改善箇所説明図

基準不適合発生箇所

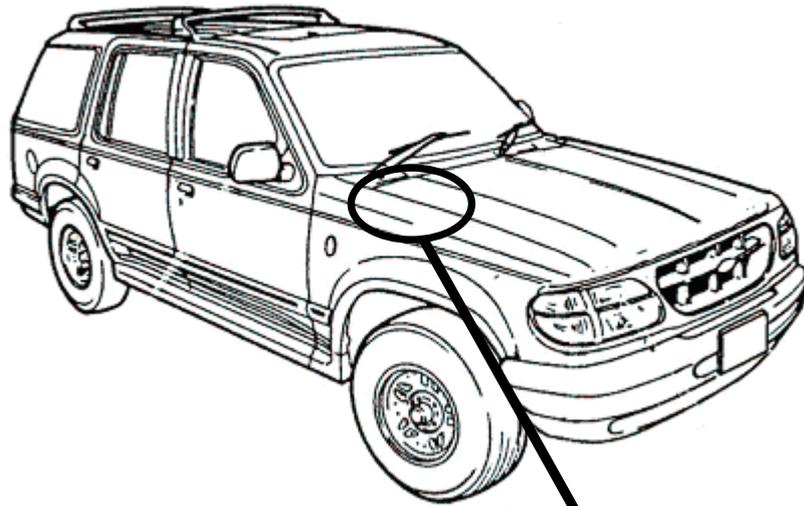
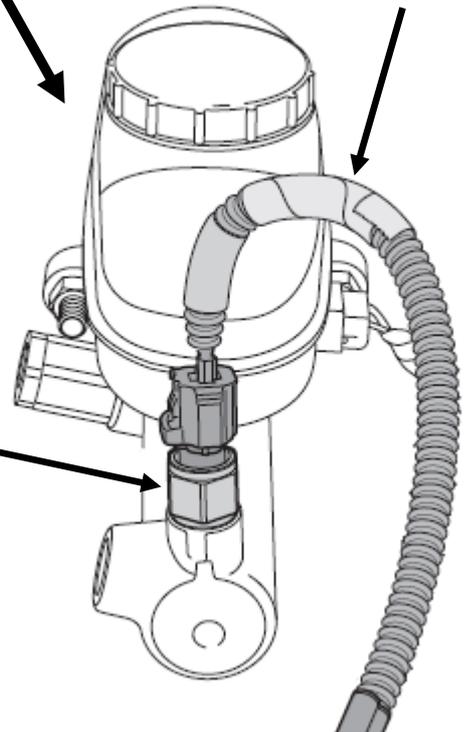
ブレーキのマスターシリンダーに取付けられている定速走行装置解除スイッチにおいて、当該解除スイッチ内部のシール構造が不適切なため、ブレーキ液が漏れて内部の電気端子にかかり、接点が腐食することがある。そのため、スイッチ内部の抵抗値が高くなり、スイッチが加熱されて溶解し、最悪の場合、火災に至るおそれがある。

全車両、定速走行装置解除スイッチおよび配線を対策品に交換する。

識別：フード右側のヒンジブラケット上側ボルトに黄色いペイントを塗布する。
